SUPERINTENDENCIA DE INDUSTRIA Y COMERCIO

No. 11-109562- -00005-0000

Referencia: RAD. 11 109562
Trámite: Solicitud de modelo de utilidad “APARATO PARA EL TRATAMIENTO DE AGUA RESIDUAL”
Asunto: Respuesta a Oficio 4166 de 2013
Solicitante: OSCAR OVIDIO PELÁEZ TRUJILLO

FIG. 9

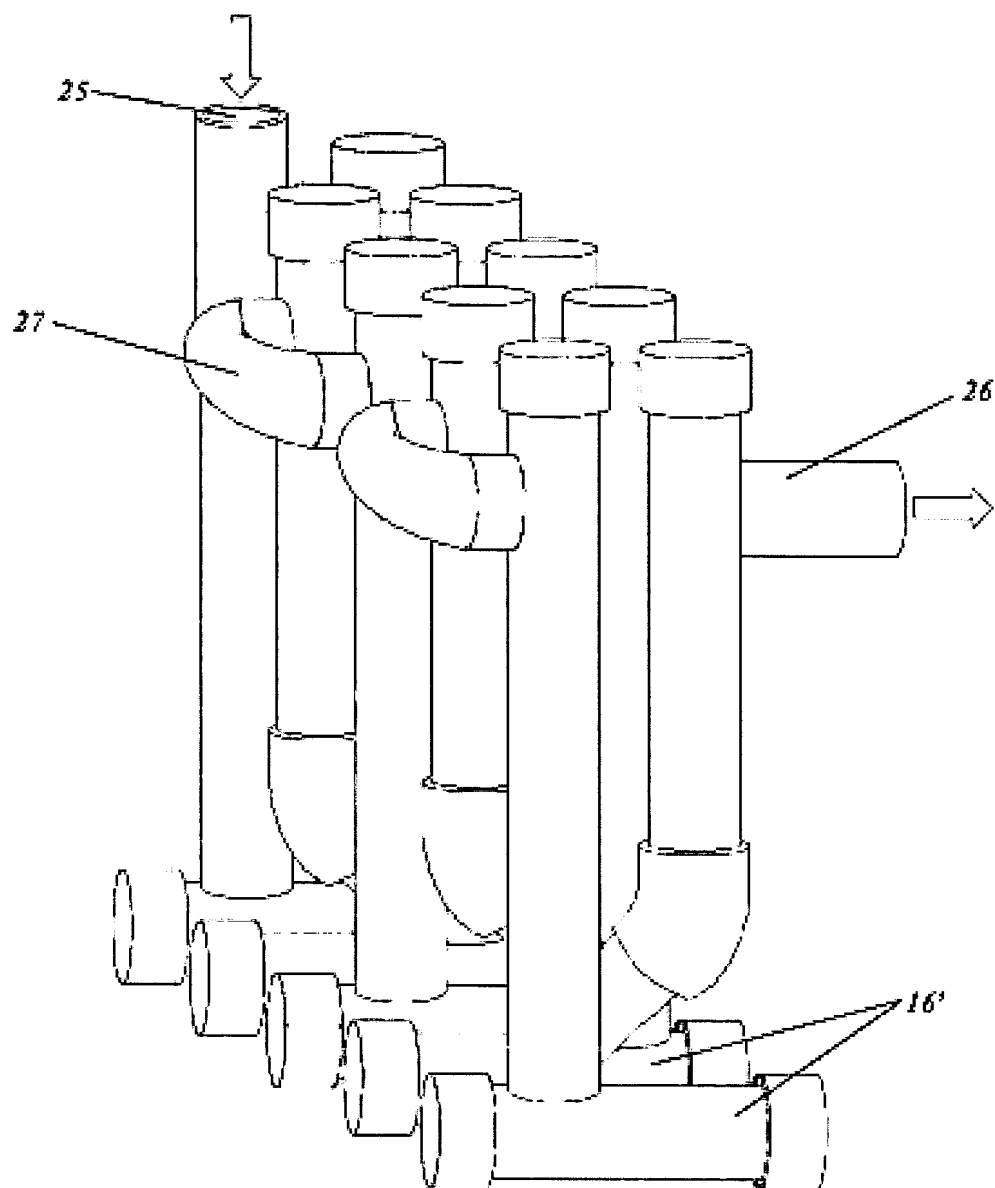
- 1.4 De igual forma el señor examinador se refiere a que las figuras 9 y 10 no comprenden el ítem 16' por lo que presento nuevas figuras 9 y 10 para que se tomen en reemplazo de las inicialmente presentadas, donde se ha corregido tal requerimiento.
